泊発電所3号炉審査資料	
資料番号	資料 1-6
提出年月日	令和5年3月9日

泊発電所3号炉 今回提出の審査資料に対する記載適正化予定リスト  
第12条 安全施設

泊発電所3号炉 DB基準適合性 比較表

第12条 安全施設

図10 原子炉冷却材喪失時の放射能放出経路及び被ばく経路

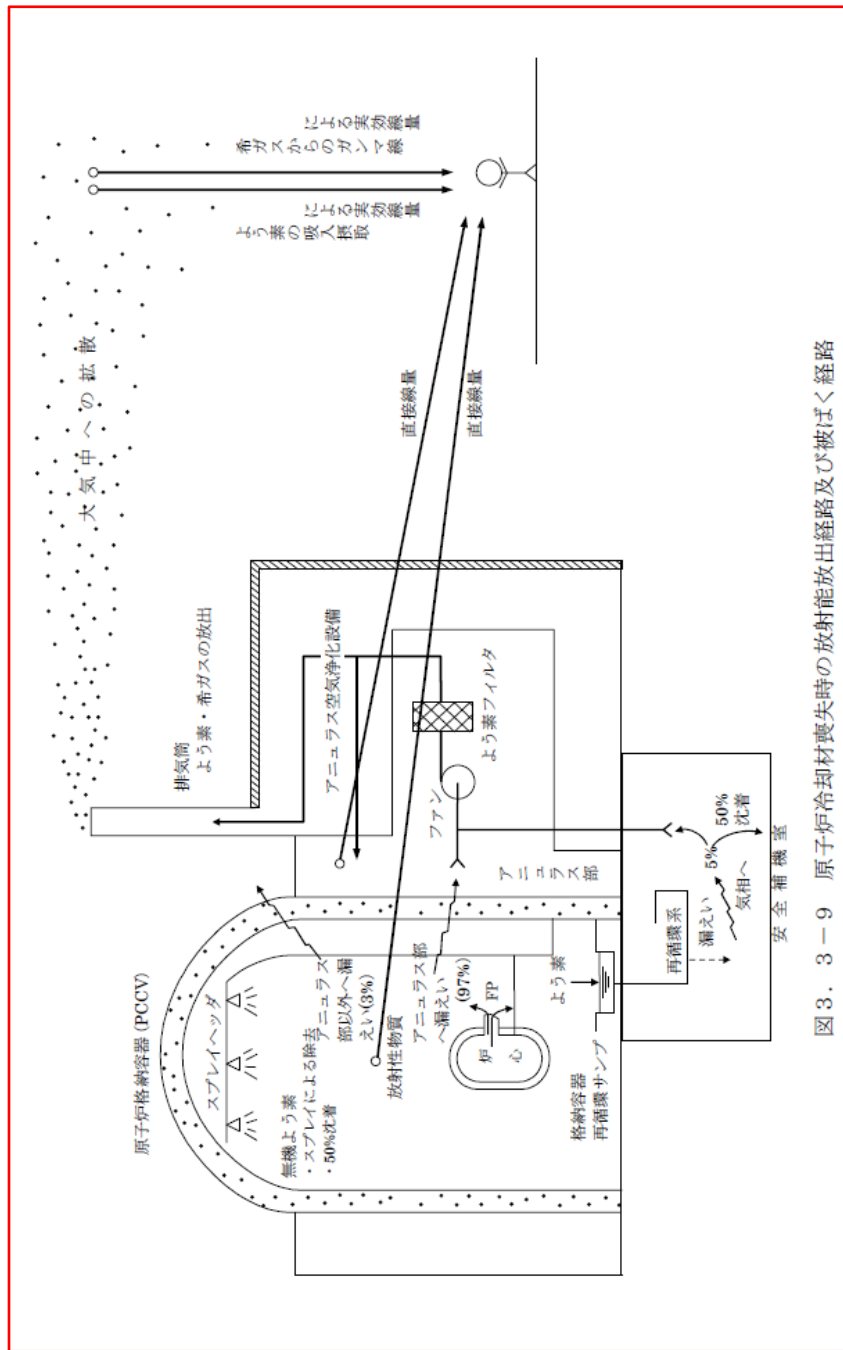
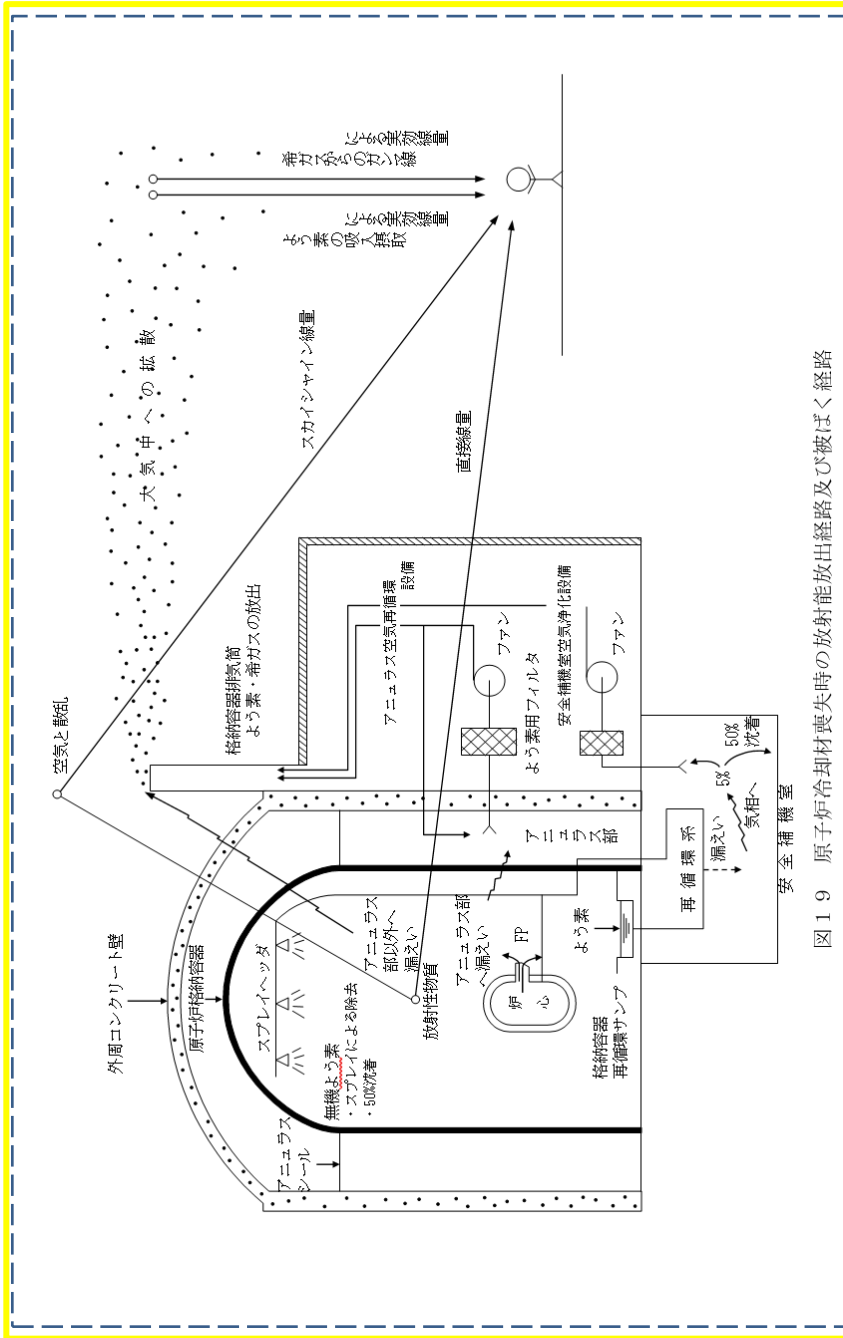
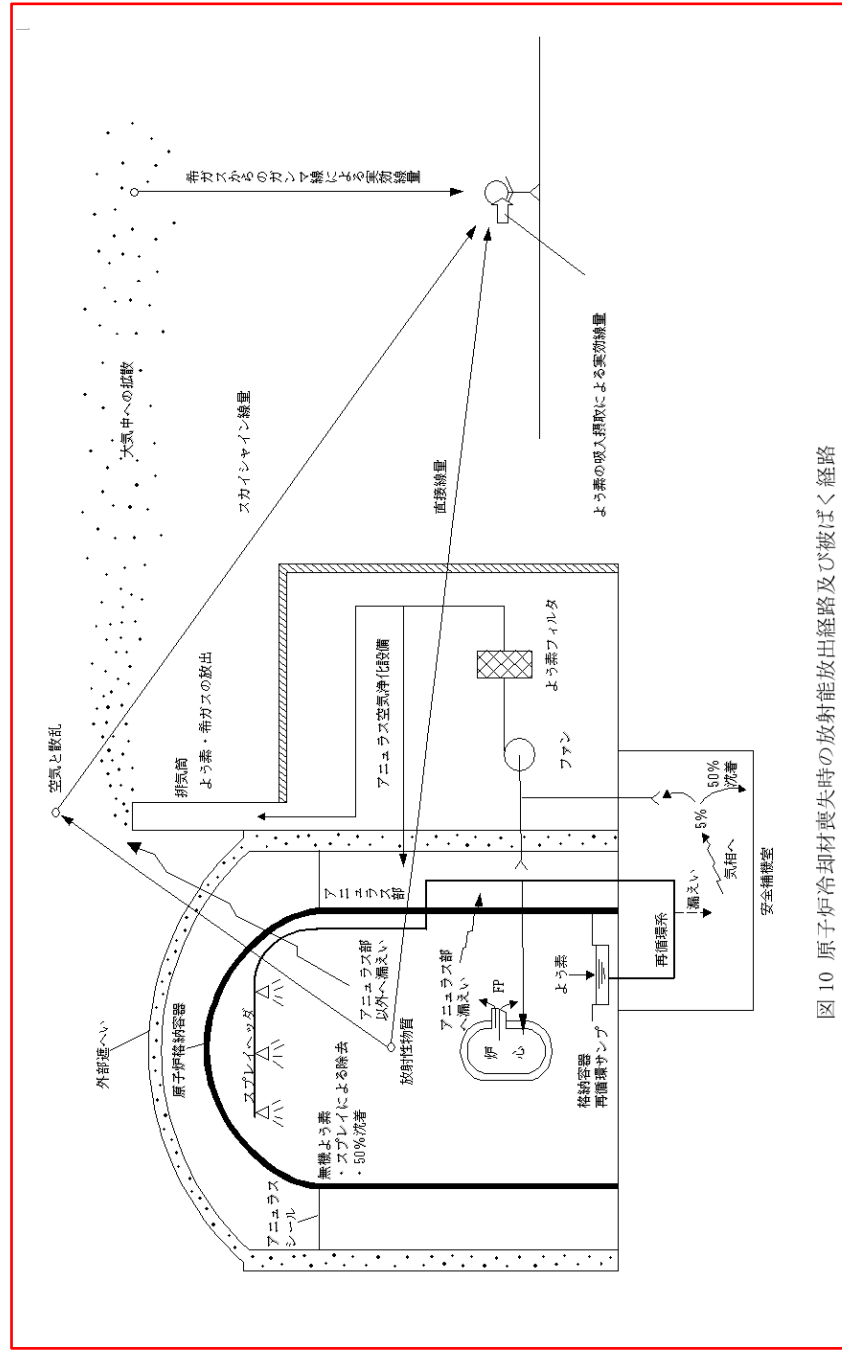
【大飯】設計の相違  
 ・被ばく経路の相違。  
 泊3号においては、外部遮へいトップドーム部の遮蔽厚が薄いため、スカイシャイン線の影響を別途計算する必要がある。対して大飯3/4号においては、トップドーム部の遮蔽が十分厚いため、スカイシャイン線は直接線のビルドアップに含まれる形で計算される。(伊方3号とは泊3号は同様である)
